Omgevingsvergunning ontgrondingsactiviteit

Zaaknummer
2026-008872 ontgrondingsactiviteit,
2026-011700 m.e.r-beoordelingsbesluit

Onderwerp
Wijziging Omgevingsvergunning ontgrondingsactiviteit en bijbehorende m.e.r-beoordelingsbesluit m.b.t. Lingemeer 1 te Echteld, gemeente Buren.

Fig. 3. Wijziging aansluiting Zijveling

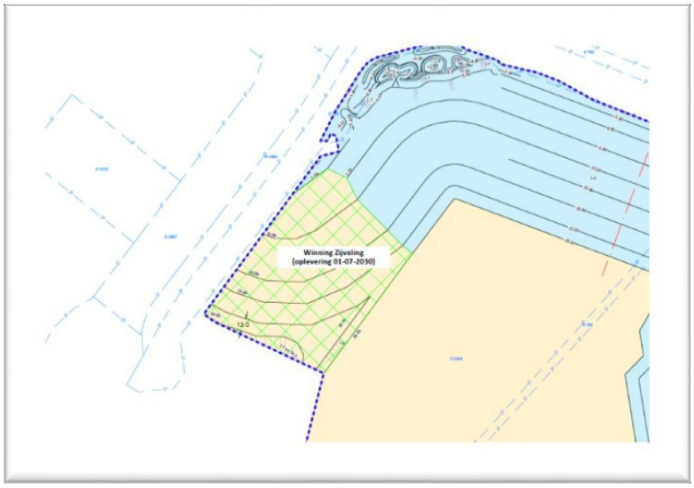
Wijziging aansluiting Zijveling
Naast de wijziging met betrekking tot het installatieterrein op Lingemeer 1 wordt rekening gehouden met de wijziging op de belendende locatie Blauw Kampse Plas. Een deel van de Zijveling wordt als compensatie van het installatieterrein ontgraven. Om het deel op Lingemeer 1 goed te laten aansluiten op de wijziging Blauw Kampse Plas wordt de ontgronding op deze plaats aangepast (zie figuur 3).
